RESOLUCIÓN No. **03 FEB. 2023** No - 0160

“Por medio de la cual se aprueba el tercer paquete de planos de construcción dentro de la licencia ambiental otorgada mediante Resolución No. 0729 de 18 de junio de 2018 y se dictan otras disposiciones”

<b>4.3. CONSIDERACIONES DEL SEGUIMIENTO</b>
Mediante comunicado con número de radicado 01053 del 16 de agosto de 2022 NEO DOMUS SUCURSAL COLOMBIA NIT 900.407.235-7, presenta el TERCER PAQUETE correspondiente a las obras: Esclusa, Puente, Canal intercambiador y Dársena 1; la documentación radicada es:  <ol style="list-style-type: none"><li>1. Planta general de localización (1 plano).</li><li>2. Planos de obras civiles (23 planos).</li><li>3. Planos de detalles (13 planos).</li><li>4. Memorias técnicas de diseño:  Diseño de los componentes del plan maestro de obras de mar de Serena del mar: diseño esclusa (42 folios).  Puente Serena del mar L = 15,32 m. Memorias estructurales (64 folios).  Modelación hidrodinámica Cartagena – Influencia de la construcción de una esclusa (19 folios).  Una vez revisada la información se solicita reunión de aclaración de inquietudes, la cual se realiza el 04 de noviembre de 2022 con la participación de las inge

Fuente: Plano 14 - 1 - 2 - LOCALIZACIÓN GENERAL Presentado por Neodomus

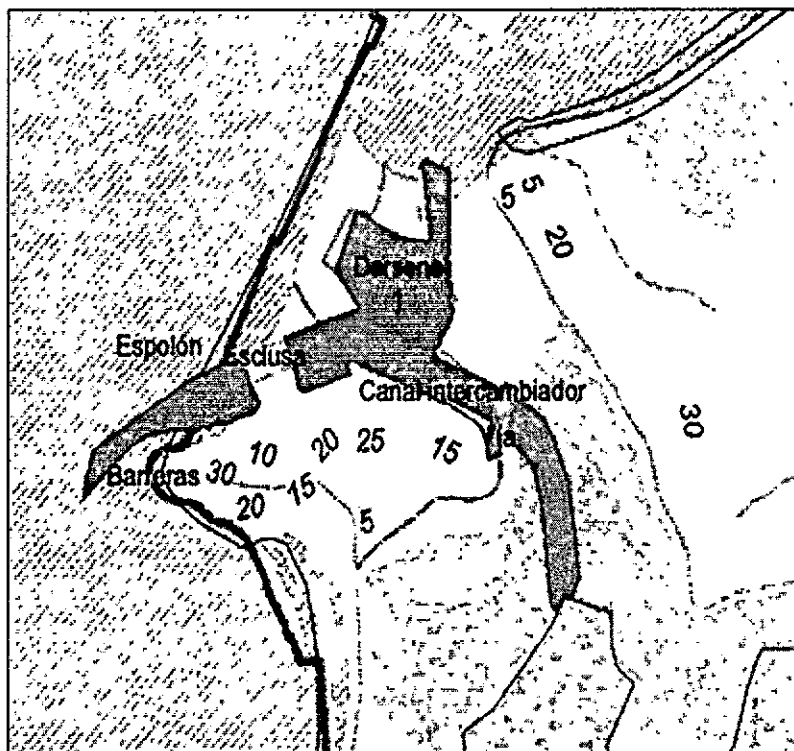
- Esclusa: Esclusa doble de concreto reforzado y compuertas de madera, cuyas dimensiones son: longitud de cámara de 30,4 metros, ancho de calzada de 10 metros y profundidad de 3 metros.

Los ajustes a la esclusa inicialmente planteada (longitud entre de 30 m y 40 m y un ancho de calzada de 14) obedecen a “la necesidad de generar un espacio dentro de la esclusa que permita el ingreso del barco de diseño y el diseño del juego de las compuertas, lo cual no genera una afectación en el comportamiento hidro-sedimentológico del área de influencia del proyecto debido a que el modelo hidráulico y de calidad de agua muestran que estas dimensiones de la esclusa resultan en el cumplimiento de los estándares de la calidad de agua del sistema.”

- Puente: de 2 luces de 15,32 m de longitud y 8,10 m de ancho de calzada, donde una de las luces tendrá un mecanismo basculante que permitirá el paso de embarcaciones con gálibo superior a 4,5 m.

Los ajustes al puente inicialmente planteado (una luz entre 15 a 20 m y un ancho de calzada de 4m, además las dimensiones del puente permiten el paso de embarcaciones artesanales, si es necesario rotaría para permitir embarcaciones mayores) obedecen a “la necesidad de optimizar la estructura para mantener la continuidad de los dos carriles de la vía y el paso peatonal y se amplía ligeramente la sección hidráulica para cubrir la totalidad del ancho del canal manteniendo las condiciones hidrodinámicas del sistema según lo previsto en las modelaciones iniciales, ya que los estudios finales nos muestran que no hay una reducción del caudal que pasa por el puente por lo cual tampoco afecta la calidad de agua.”

- Canal intercambiador: 940 metros de longitud, ancho libre variable de 14 a 24 m, profundidad 4 metros, talud 1:2.
- Dársena 1: con un área superficial de 18.600 m<sup>2</sup>, un volumen de dragado de 46.500 m<sup>3</sup> para un volumen final de a 48.825 m<sup>3</sup>

Los ajustes en las dimensiones de las estructuras presentadas se enmarcan dentro de las actividades consideradas como cambio menor dentro del modo acuático- fluvial, marítimo y de infraestructura portuaria, conforme a lo establecido en el decreto 1076 - ARTÍCULO 2.2.2.6.1.5. – Literal B - Numeral 2: “Ajustes en la ubicación y/o dimensiones de los elementos constitutivos de obras duras y de regeneración de dunas y playas dentro del área licenciada, siempre y cuando el resultado de la modelación de los ajustes no muestre afectaciones con relación al comportamiento hidro-sedimentológico en el área de influencia.”

Previo a la construcción de las obras el titular de la licencia deberá presentar a Cardique la información de la programación de obras y presentará las pendientes del canal intercambiador e indicará el material de recubrimiento de los mismos.
